**Enquête publique au titre de la déclaration
d'utilité publique pour servitude de passage et au
titre du code de l'environnement concernant la
demande présentée par le syndicat
d'alimentation en eau potable (SDAEP) des Côtes
d'Armor pour permettre la pose de canalisation
(interconnexion d'eau potable) entre Le Rhun sur
la commune de Camlez et "Pont Scoul" sur la
commune de Plouguiel.**

ENQUETE PUBLIQUE UNIQUE

Procès verbal d'enquête

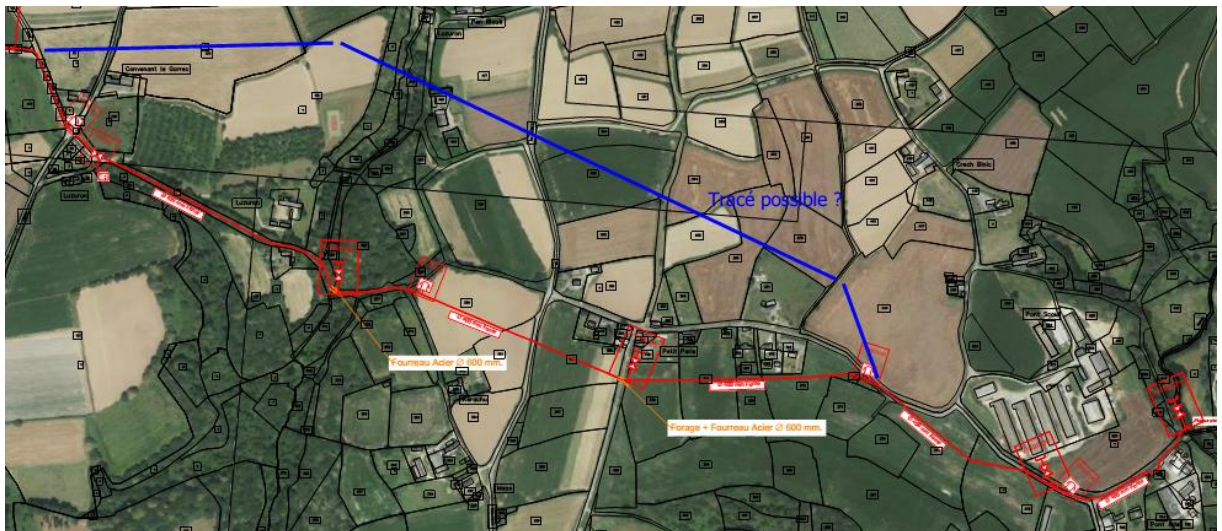
- Trois parcelles appartiennent à des personnes décédées. (Parcelle 79 et 101 section ZD01 sur Camlez et 89a-ZL01.
- Une parcelle n'est pas attribuée 87a-ZC01 Camlez (personne non trouvée)
- Cinq parcelles n'ont pour l'instant pas reçu un aval de leur propriétaire.

Je demande que le tableau fourni soit complété et que les conventions des propriétaires des 5 dernières parcelles me soient transmises.
